An
Bezirksregierung Köln, Dezernat 25
Zeughausstraße 2-10
50667 Köln

Betr.: Einwendung zur „Planfeststellung für den 6-streifigen Ausbau der A 565 zwischen der Anschlussstelle Bonn-Endenich und dem Autobahnkreuz Bonn-Nord“ Deckblatt
Bezug: Amtsblatt für den Regierungsbezirk Köln, 5.9.22, Nr. 36

Unten der **Bauzustand** : https://www.tausendfuessler-bonn.de/bab565-D1/pdf/VS01_A565_44_4004_FE_AE_03_2_UeLP_Bauzustand_01.pdf

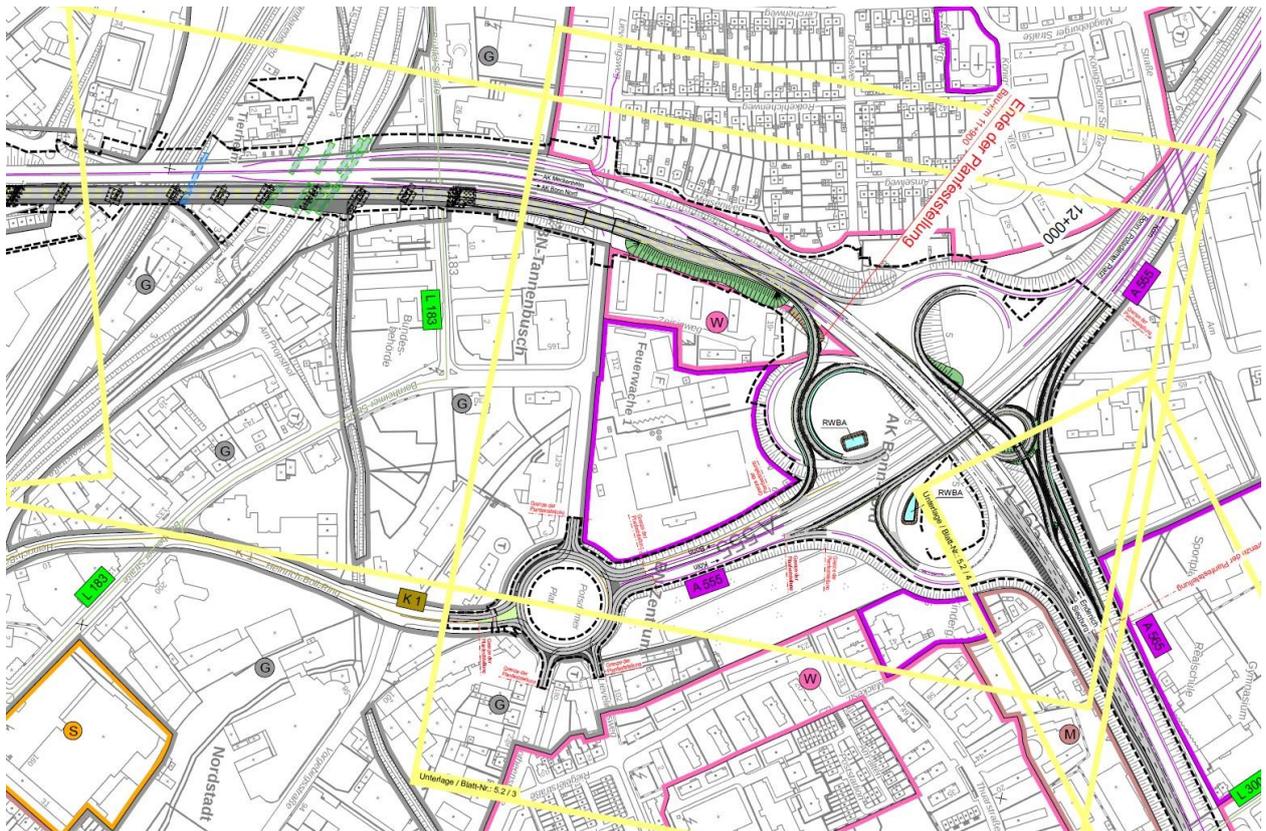
Die gestrichelte Linie ist das Bau Feld, in dem ALLES zerstört wird.

Die gestrichelte Linie ist das Baufeld, in dem ALLES zerstört wird.

Abbildung 3.8 Gerhard-Domagk-Straße unterführt die A 565

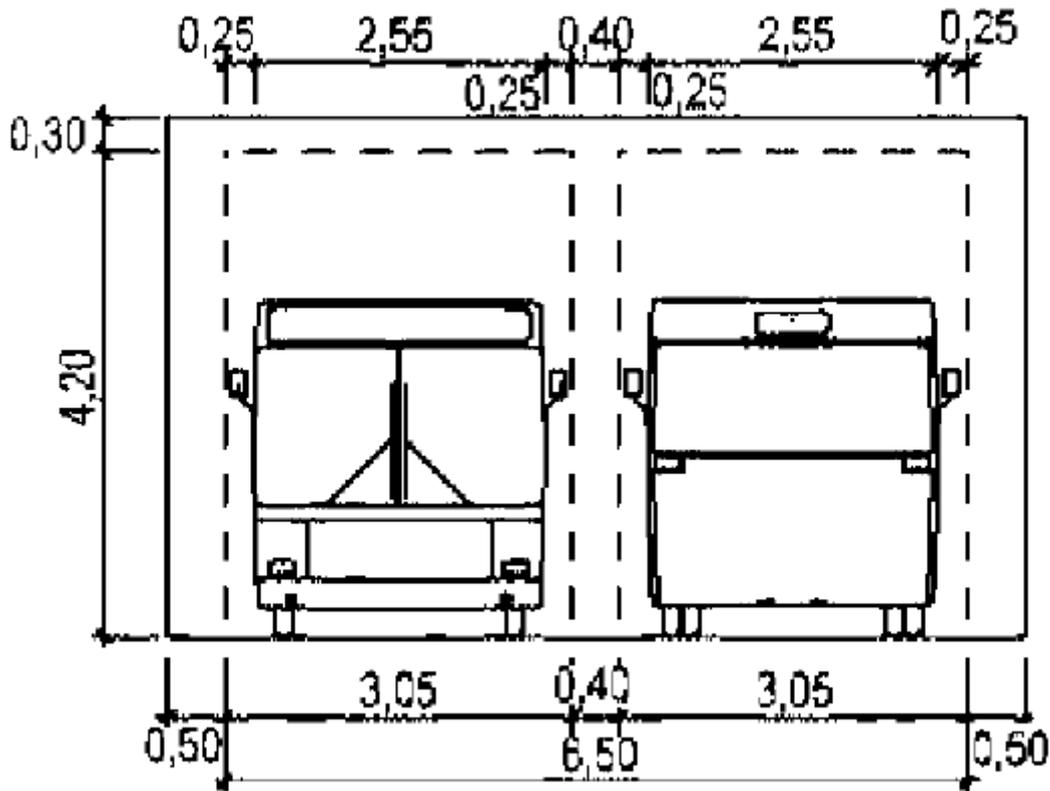
Ich fordere die **Aufweitung** der schon jetzt absolut unterdimensionierten Durchfahrtsbreite der **Unterführung Gerhard-Domagk-Straße** im Zuge der Erneuerung der Autobahnbrücke über diese Straße auf **20 m**. Da die Richtlinien für Stadtstraßen RAST 06 noch von PKW-Breiten von 1,75 ausgehen, aber viele Autos mehr als 2 m breit sind, und inzwischen der Radverkehr und

Fußgängerverkehr stark zugenommen hat und für Rad- und Fußwege heutzutage größere Breiten und Sicherheitsabstände gelten und höhere Anforderungen an Fußgänger – und Radverkehrssicherheit gelten, fordere ich, dass die Richtlinien für Stadtstraßen NICHT mehr angewendet werden sondern eine Breite der Unterführung von mindestens 20,00 m eingeplant wird, insbesondere da die Unterführung aus angeblichen Standsicherheitsgründen sowie neu gebaut werden muß. Die jetzige Unterführung **Gerhard-Domagk-Straße** erscheint schon jetzt als unwirtliches und unsicheres „Loch“.

Ich fordere für die **Unterführung Gerhard-Domagk-Straße** die Einbeziehung der Planung und der Planungsleistungen und Kostentragung inklusive Betriebs- und Bauunterhaltung, auch der Kosten für Beleuchtung durch die Autobahn GmbH und Aufnahme in das **Regelungsverzeichnis**, denn schließlich ist die Autobahn A565 und insbesondere die geplante Vergrößerung der Breite auf das Doppelte – von ca. 22 m auf ca. 50 m - die Ursache für die Zerschneidung der Stadt Bonn – **deshalb KEINE Kostentragung der Aufweitung durch die Bundesstadt Bonn!**

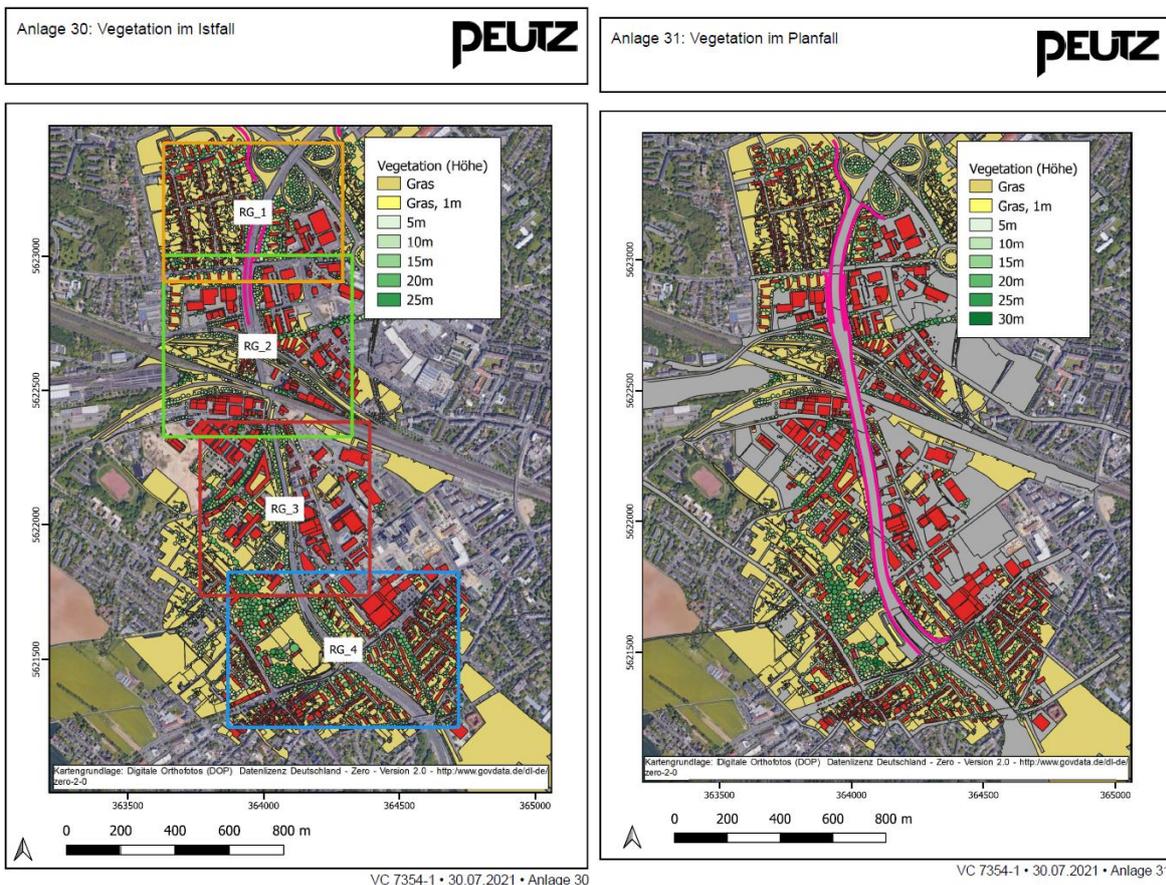
Im linken Bild der Peutz-Untersuchung (siehe unten) „IST-Fall“ sieht man die vielen Bäume / Vegetation des Grüns entlang der Autobahn, die alle abgeholzt und versiegelt werden: im rechten Bild sieht man nur noch den die rote Begrenzung stattdessen. Der Verlust dieses grünen Rands, der 10-20 m breit ist, ist für das Stadtklima unverzeihlich. Die Erkenntnisse der o.g. Dissertation von ClausDieter Helbing sind endlich zu beachten!

Oben: **Abbildung 3.39 Tunnelquerschnitt (bergmännisch) (Quelle: Erläuterungsbericht, S. 65**

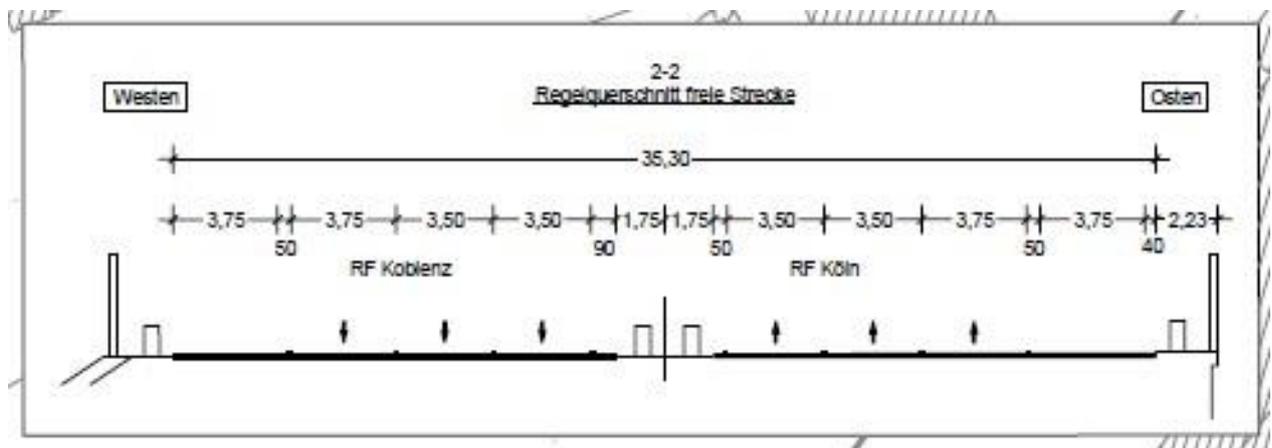
Ich fordere geringere **Spurbreiten**: nicht breiter als im Tunnel-Querschnitt erforderlich wie im Erläuterungsbericht dargestellt. Wenn eine Geschwindigkeit von 80 km/h für PKW und insbesondere eine mit 60 km/h für LKW festgelegt wird, dann ist auch **keine** größere Breite erforderlich als im Tunnel erforderlich wäre.

„VS01_A565_44_4004_FE_AE_05_1_01_LP_Endzustand_01“ : Es sind maßlos breite Fahr- und Standstreifen eingeplant. **3,42 m breite Fahrstreifen reichen auch, wie die rechtsrheinische Autobahn 59 zwischen Bonn-Nordost / Sankt Augustin seit Jahren beweist: die A59 hat nur 3,42 m breite Fahrstreifen!!!**

So wird das **Kreuz Bonn Nord** infolge des Ausbaus ab Endericher Ei nach Norden um folgende Planung erweitert werden müssen (Quelle:

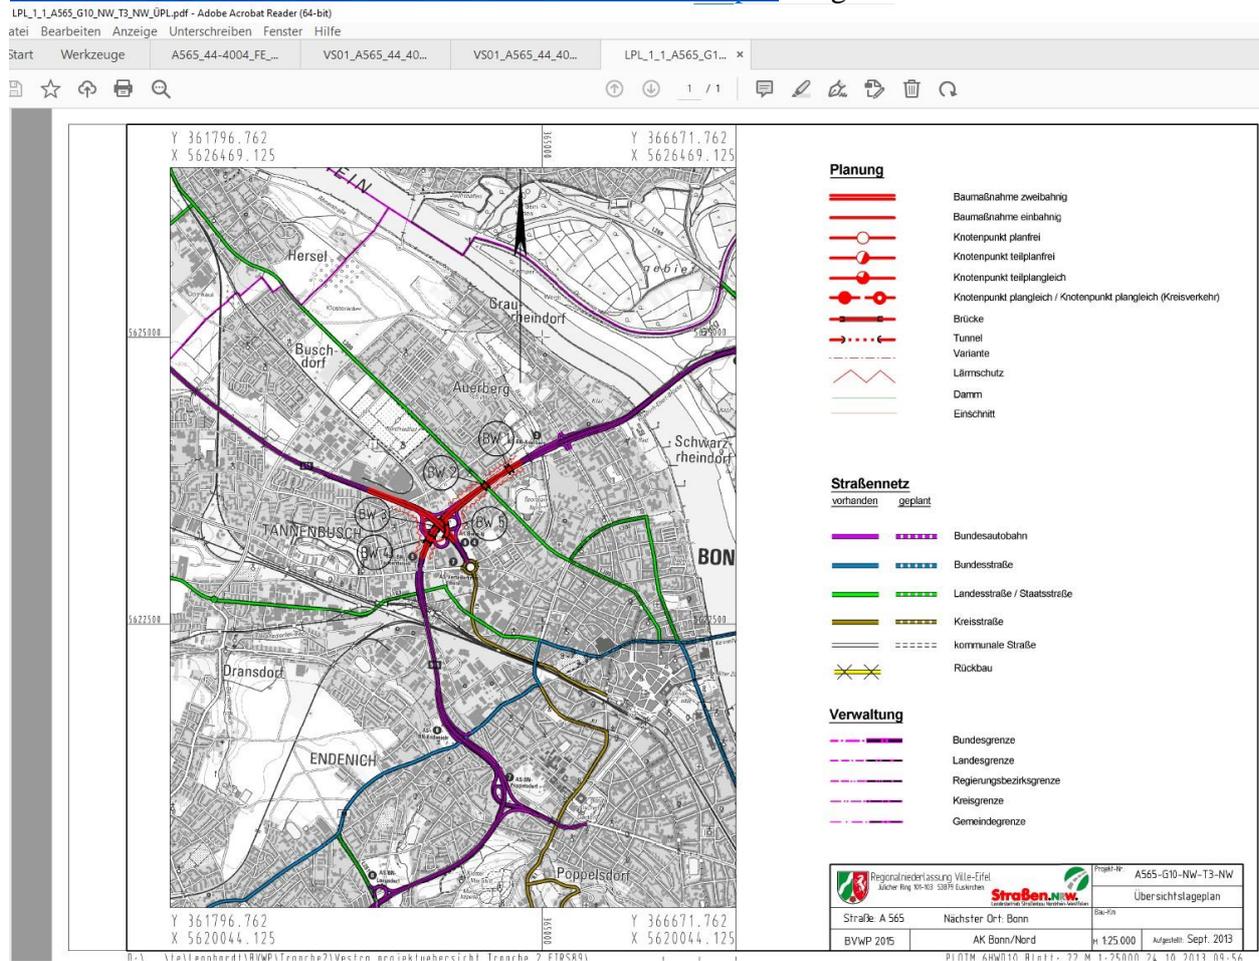
Dies wird in den Planfeststellungsunterlagen und Betrachtung der „Wirtschaftlichkeit“ verschwiegen. Ich fordere die Planung komplett in die Unterlagen und das Planfeststellungsverfahren aufzunehmen und auch in der Presse zu veröffentlichen. Im Übrigen heißt es in Ziffer 4.14.2.1 S. 190: *„Aufgrund von Defiziten im AK BN-Nord werden auch nach dem Ausbau Verkehrsstörungen auf dem Ausbauabschnitt erwartet. Eine Steigerung der Leistungsfähigkeit des AK BN-Nord wird erst durch einen Ausbau erreicht. Die Planungen hierzu stehen bislang noch aus.“*

Anlage 40: Lufttemperaturen im Rechengebiet 1 in 1,5 m Höhe um 4 Uhr

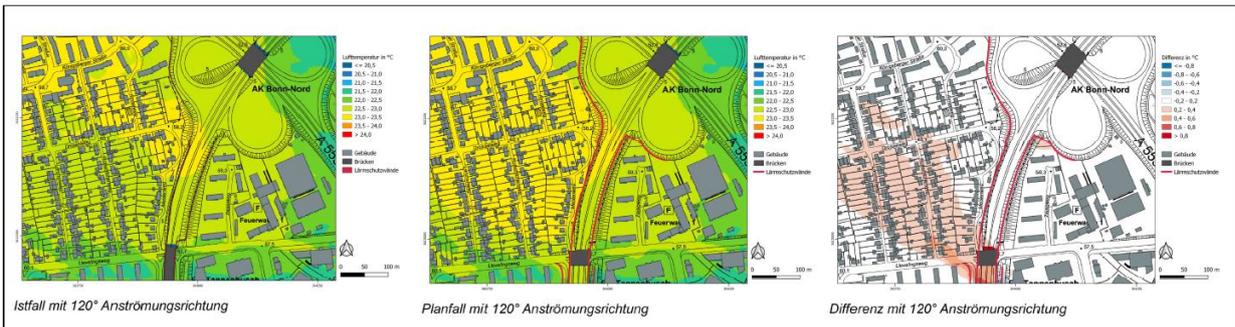
In der Unterlage 19.5 „**Klimauntersuchung**“ ist vergessen worden, dass im Zuge der Baumaßnahme Vegetation und wertvoller, die Temperaturen senkender, Baumbestand „An der Immenburg“ entfernt wird.

Ebenso wurde vergessen, dass das Kreuz Nord wie oben gezeigt im „Bauzustand“ wesentliche Grünflächen zerstört und überbaut werden, und dies auch nicht zurückgebaut wird. Insofern ist das **Klimagutachten** und die gesamte Planfeststellungsunterlage ungenügend. In der Unterlage 19.5 ist der „**Planfall**“ **unvollständig** dargestellt:
